(Teil)-Projektnummer	A59-G90-NW
Straße	A 59 AK Bonn/Ost (A 562) - AD Bonn/Nordost (A 565)
Einstufungsvorschlag BVWP-E	VB-E
Geplante Maßnahme	Ausbau (von 4 auf 6 Streifen) / tatsächlich: neue AS
Verfahrensstand	Planfeststellungspläne (nur für AS Maarstr.) im Nov. 2015 offengelegt
LABÜ-Aktenzeichen	BN 60-11.93 ST

Bewertung des Vorhabens

Verkehrsmengen an der automatischen Zählstelle „AK Bonn-Ost (N)“ der BAST im geplanten Ausbau-Abschnitt (schwarz: DTV, grau: LKW/24h) Quelle: BAST

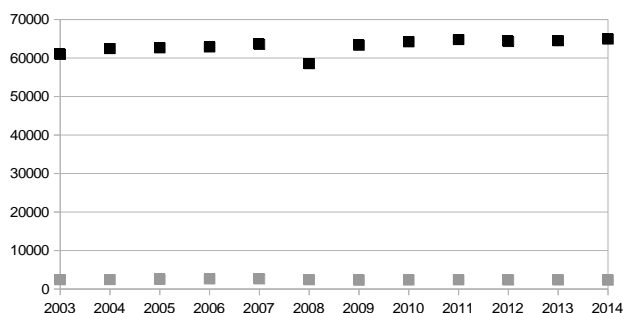
Von der im BVWP-E zum Teilprojekt A59-G90-NW-T2-NW behaupteten „stark angestiegenen Verkehren“ kann tatsächlich keine Rede sein (siehe Graphik). Der Gesamtverkehr stagniert seit 2009; der LKW-Verkehr sinkt sogar seit 2007 ab (2007: 2.641 LKW/24h – 2014: 2.302 LW/24h). Ein Ausbaubedarf ist nicht ersichtlich.
